Autorité environnementale

Avis délibéré de l'Autorité environnementale sur le pôle d'échanges multimodal (PEM) de la gare d'Auray (56)

n°Ae : 2017-69

Figure 2 : vue du projet (Source : communauté de communes AQTA)

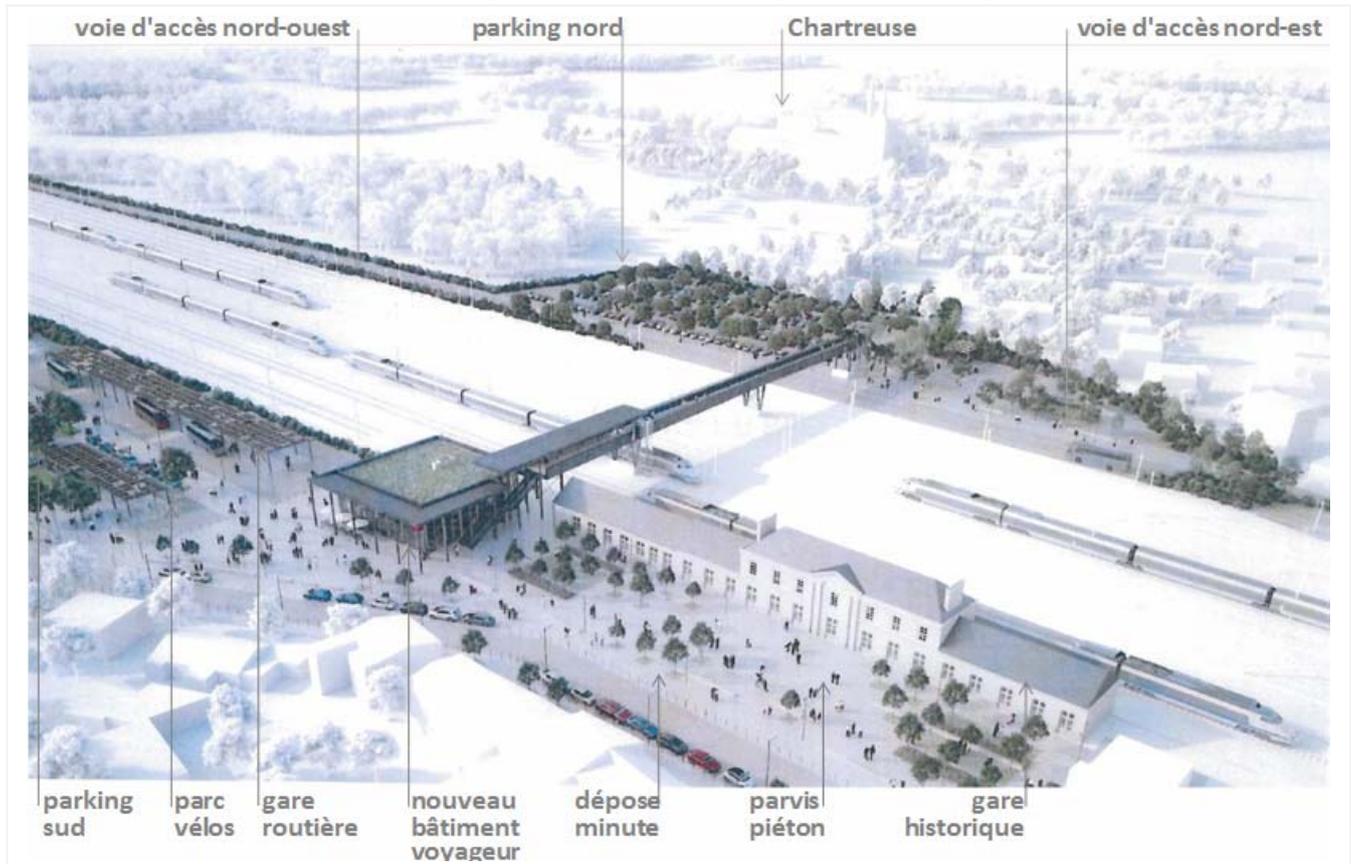
Les différents aménagements prévus sont très peu définis et illustrés dans l'étude d'impact. Il est ainsi assez difficile pour le lecteur d'appréhender les différents travaux prévus, notamment les travaux de restructuration des voies et la création d'un accès au centre de maintenance de SNCF Réseau, qui ne sont ni décrits, ni illustrés. Le bâtiment auto-train, qui doit être démoli, n'est pas représenté sur les autres cartes fournies.

Les aménagements paysagers prévus ne sont pas précisés, et les dispositifs de gestion des eaux pluviales projetés ne sont mentionnés que dans la partie relative aux impacts du projet, sans schéma pour les illustrer.

La description lacunaire du projet nuit à l'étude d'impact dans son ensemble, rendant complexe l'appréciation de ses impacts.

L'Ae recommande de reprendre, dans l'étude d'impact, la présentation du projet, en décrivant plus en détail les différents aménagements prévus, et en les situant systématiquement sur une carte ou un schéma.

Figure 3 : plan des abords du projet et localisation de la voie nouvelle dite "de chantier" (Source : rapporteurs)

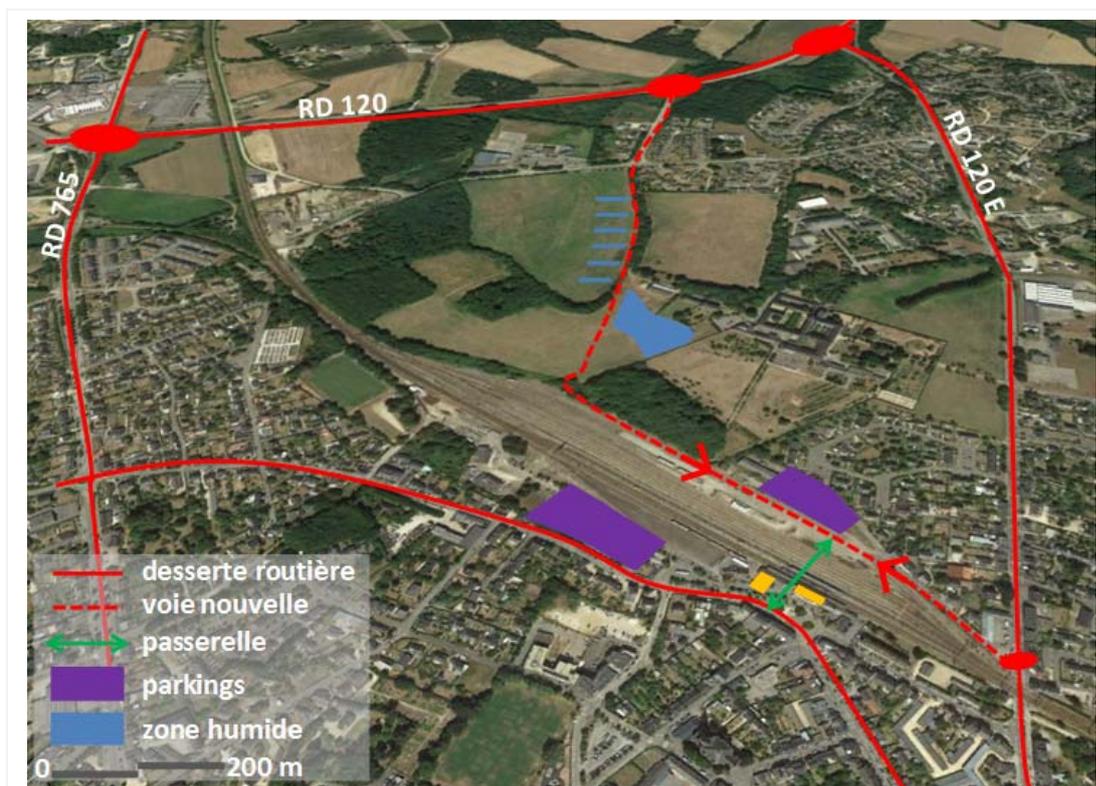
Cette future voie de desserte et le PEM forment un projet d'ensemble, au sens de l'article L. 122-1 du code de l'environnement⁴, et ne peuvent être appréhendés de manière indépendante. L'étude d'impact indique du reste que : « *six thèmes ont été retenus et développés dans les schémas d'orientation pour le pôle d'échange multimodal d'Auray : [...] La nouvelle voie d'accès au Nord pour accéder plus facilement à la gare depuis l'axe RD768/RN165, sans avoir à traverser les secteurs résidentiels et/ou les passages à niveau (Av Gal de Gaulle et RD765). Au niveau de l'arrivée sur la nouvelle ouverture au Nord, l'espace est très contraint, entre la présence du faisceau ferroviaire et le mur de soutènement du parc de la Chartreuse. Afin de disposer d'un espace suffisant pour faire passer une nouvelle voie la dépose des voies ferroviaires 30 et 32, voies traversantes, est obligatoire pour offrir un gabarit d'au moins 15 m entre le mur d'enceinte du bois classé et le foncier ferroviaire.* »,

Plus globalement, le dossier ne décrit que très peu les futurs aménagements liés à cette voie de desserte.

La prise en compte de sa réalisation est, dans l'étude d'impact fournie à l'Ae, très variable. Certains volets de l'étude l'intègrent partiellement (trafics, bruit), alors que d'autres semblent laisser à un futur dossier la charge d'évaluer ses impacts. L'Ae revient sur ces questions dans la suite de cet avis.

L'Ae rappelle que le PEM et la future voie de desserte au nord de la gare forment un projet d'ensemble, que l'étude d'impact du projet doit porter sur l'ensemble des aménagements le constituant, et que cette étude d'impact devra, si nécessaire, être actualisée pour les demandes d'autorisation relatives à la voie de desserte.

L'Ae recommande de fournir, dans l'étude d'impact, un descriptif précis de la future voie de desserte envisagée.

Figure 4 : carte des habitats inventoriés (Source : étude d'impact)

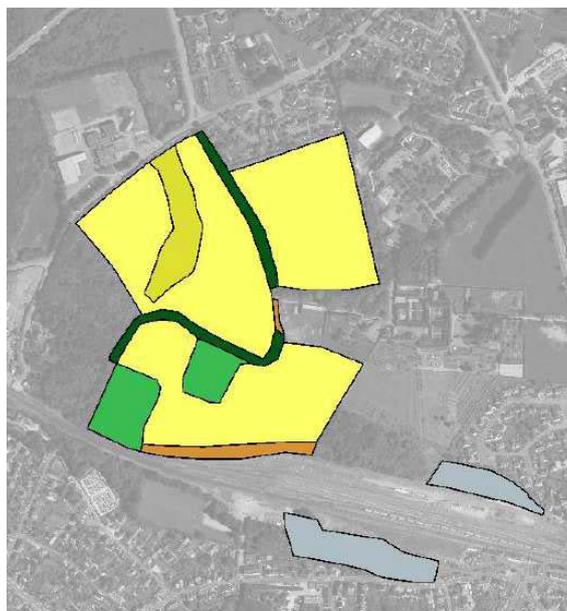
Les inventaires menés ne semblent pas avoir porté sur l'ensemble du secteur d'étude, certains secteurs n'ayant vraisemblablement pas été prospectés alors que situés à proximité de la gare, sans justification dans le dossier¹³ (voir figure ci-dessous). En particulier, le secteur boisé d'une surface de 1,7 hectare, situé dans le périmètre de la Chartreuse, directement en contact avec le projet de voie d'accès nord, et à ce titre susceptible d'être affecté, n'a pas été pris en compte dans les campagnes d'inventaires naturalistes.

L'Ae recommande d'élargir le périmètre retenu pour les inventaires afin de couvrir l'ensemble du projet.
